大飯発電所 原子炉施設保安規定変更認可申請書

関原発第449号
2020年12月4日

大飯発電所原子炉施設保安規定変更認可申請書

大飯発電所原子炉施設保安規定変更前後比較表

図 119 空気吸収線量等の測定場所

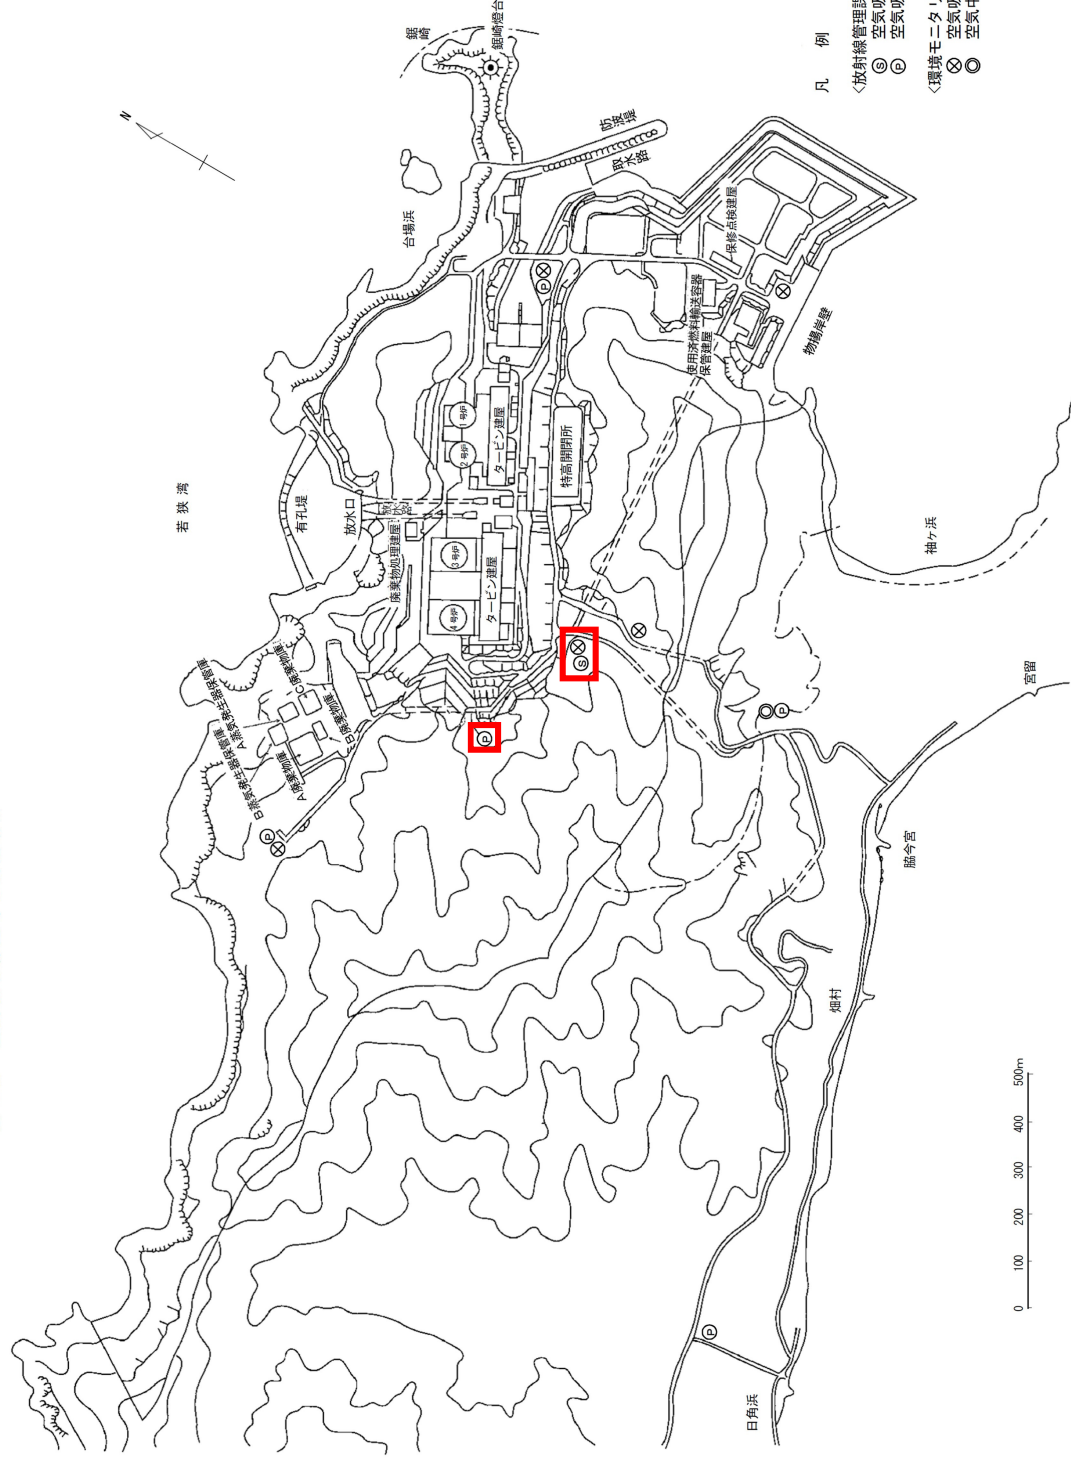
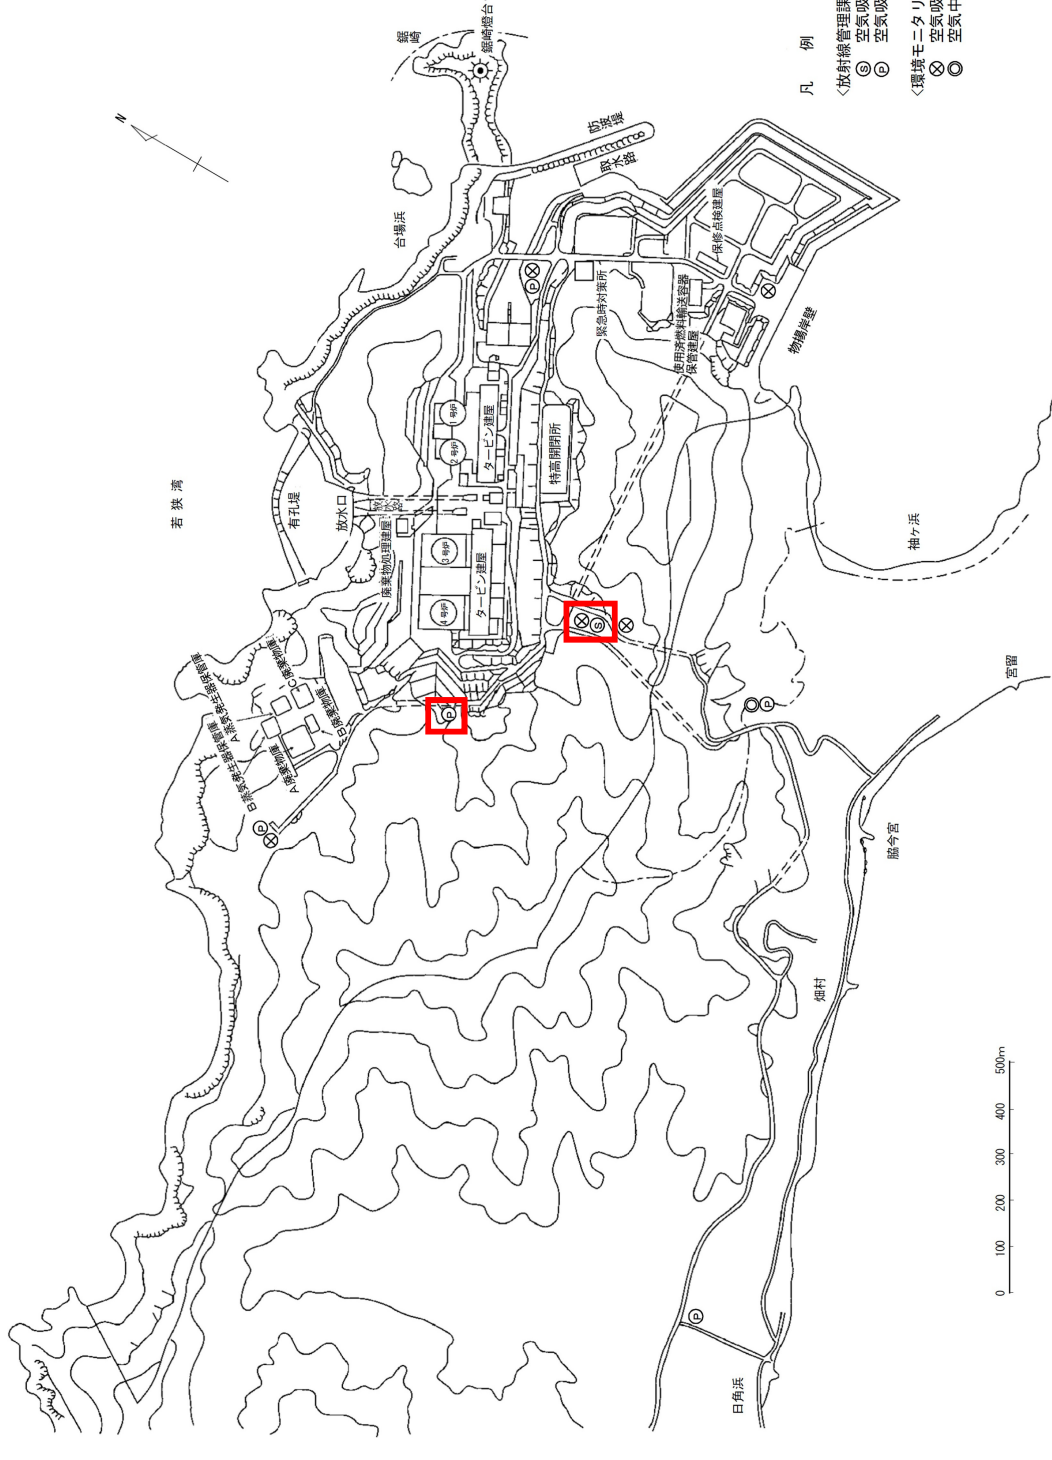
№ 5 モニタリングポスト及びモニタリングステーションについては、設備設置場所の作業性やアクセス性向上を考慮した場所に移設するため、関連する記載を変更する。

また、空気吸収線量を測定している積算線量計を設置するモニタポイントについては、現行のモニタリングステーションの近傍に設置されていることから、モニタリングステーションの設備更新に合わせて移設を行う。

- ・ 第119条(外部放射線に係る線量当量率等の測定) 図119に示す№5モニタリングポストおよびモニタリングステーションの位置
- ・ 第186条(外部放射線に係る線量当量率等の測定) 図186に示す№5モニタリングポストおよびモニタリングステーションの位置

- 理 由
- ・モニタリングポスト、モニタリングステーション及びモニタポイントの設備更新に伴う変更
 - ・環境放射能計測器（積算線量計測定装置）の設備更新に伴う変更

図 186 空気吸収線量等の測定場所

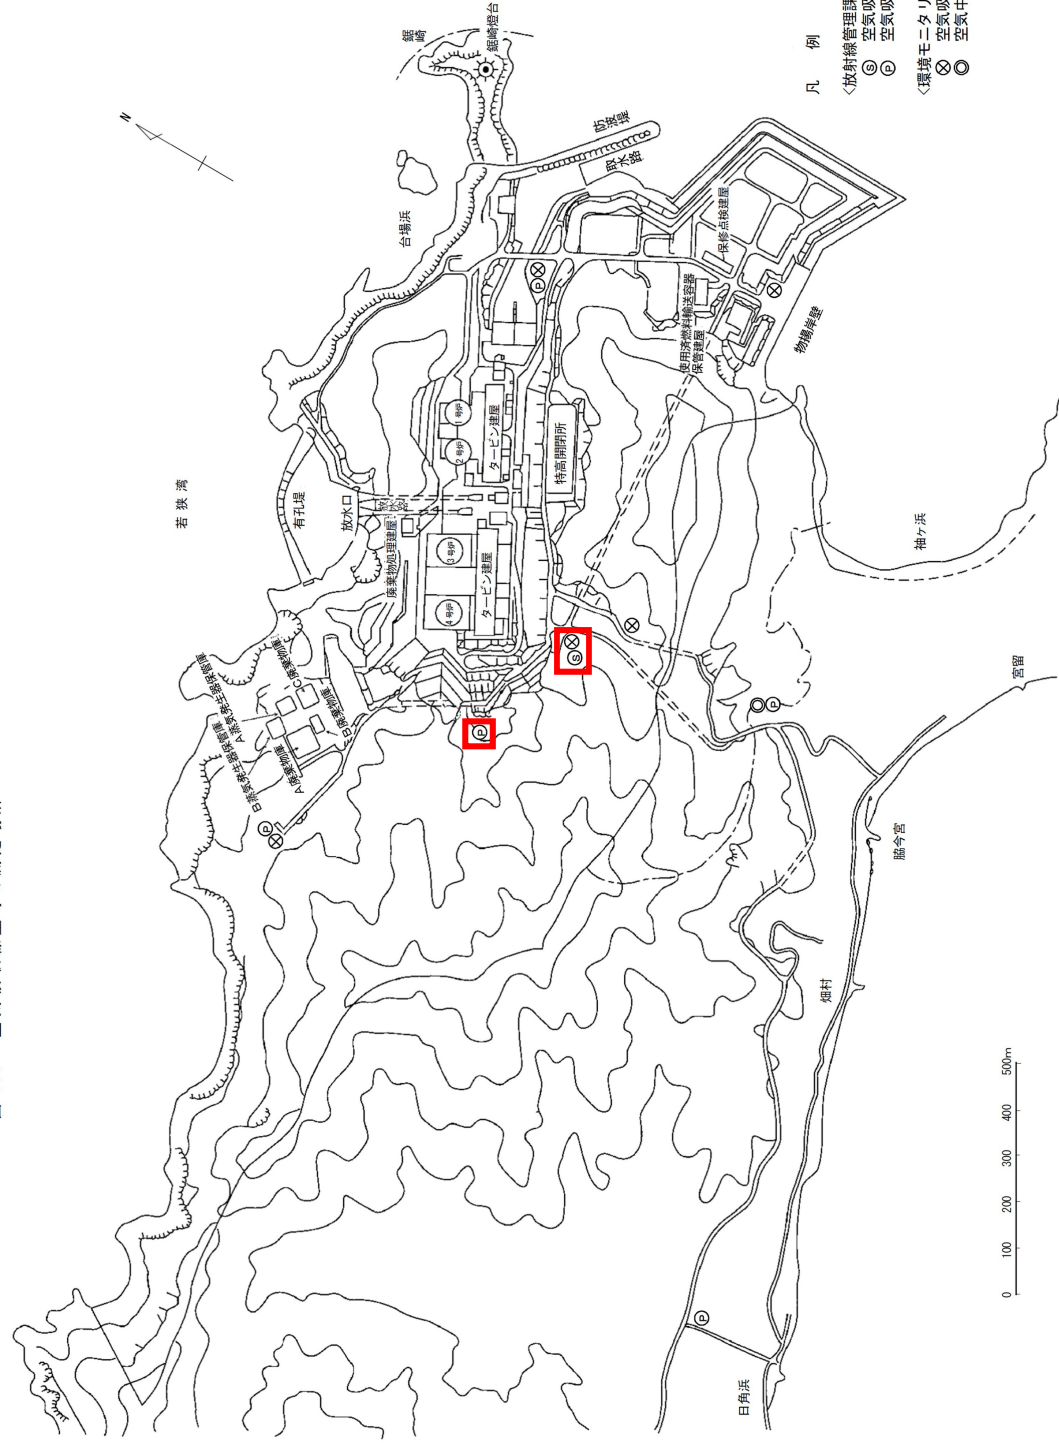
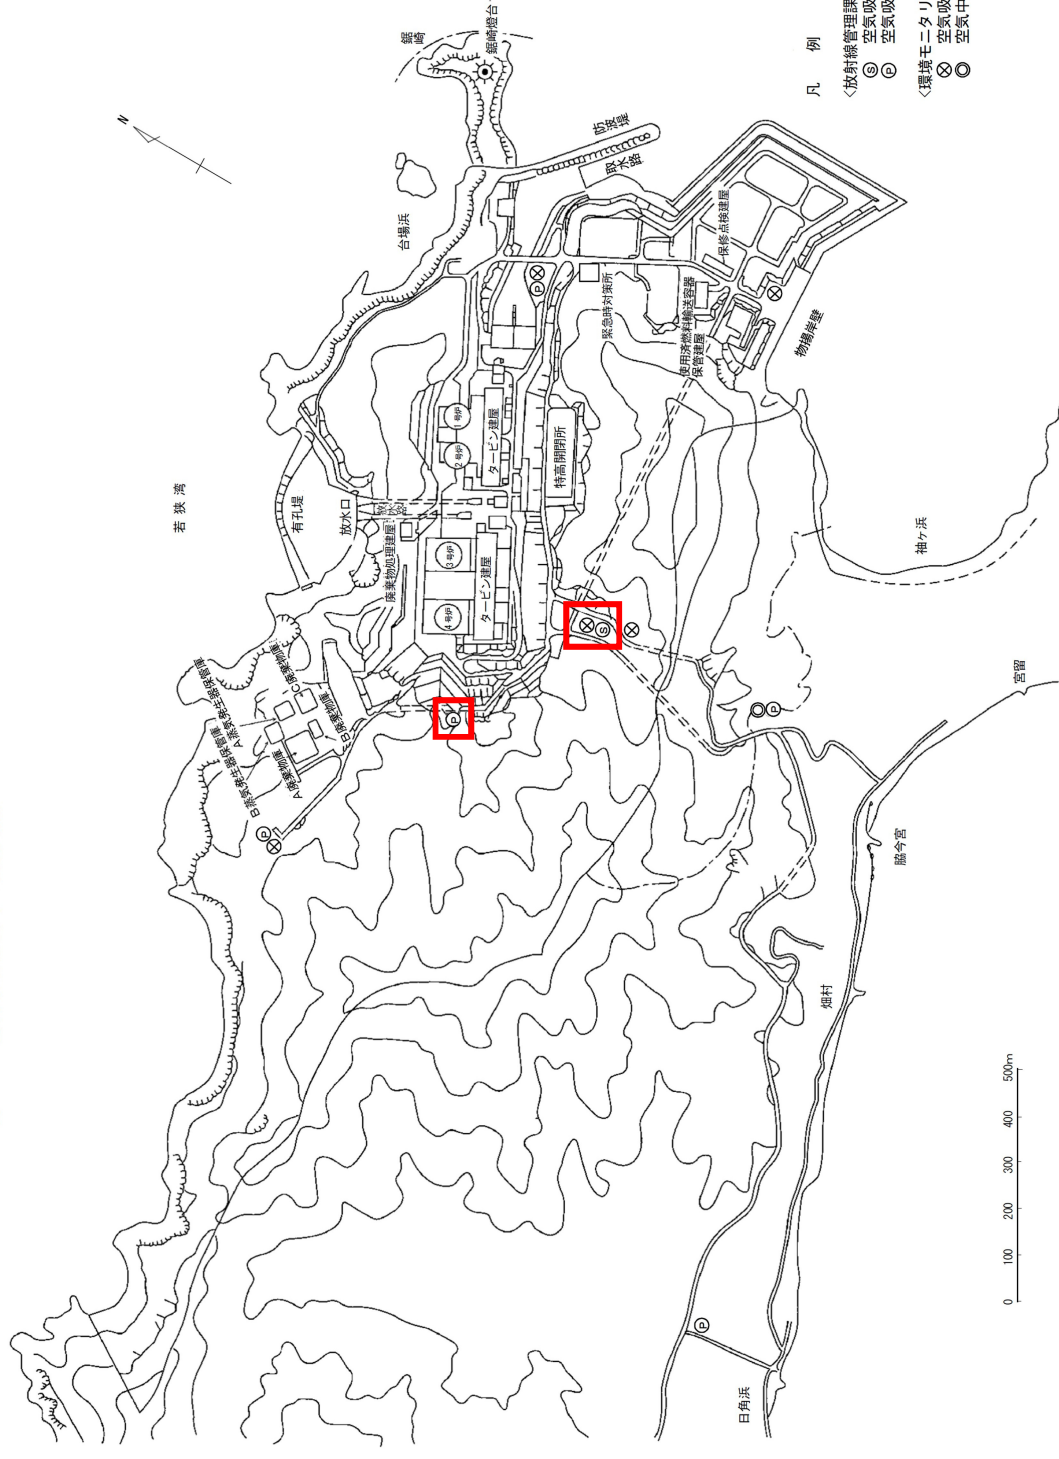
- 理 由
- ・モニタリングポスト、モニタリングステーション及びモニタポイントの設備更新に伴う変更
 - ・環境放射能計測器（積算線量計測定装置）の設備更新に伴う変更
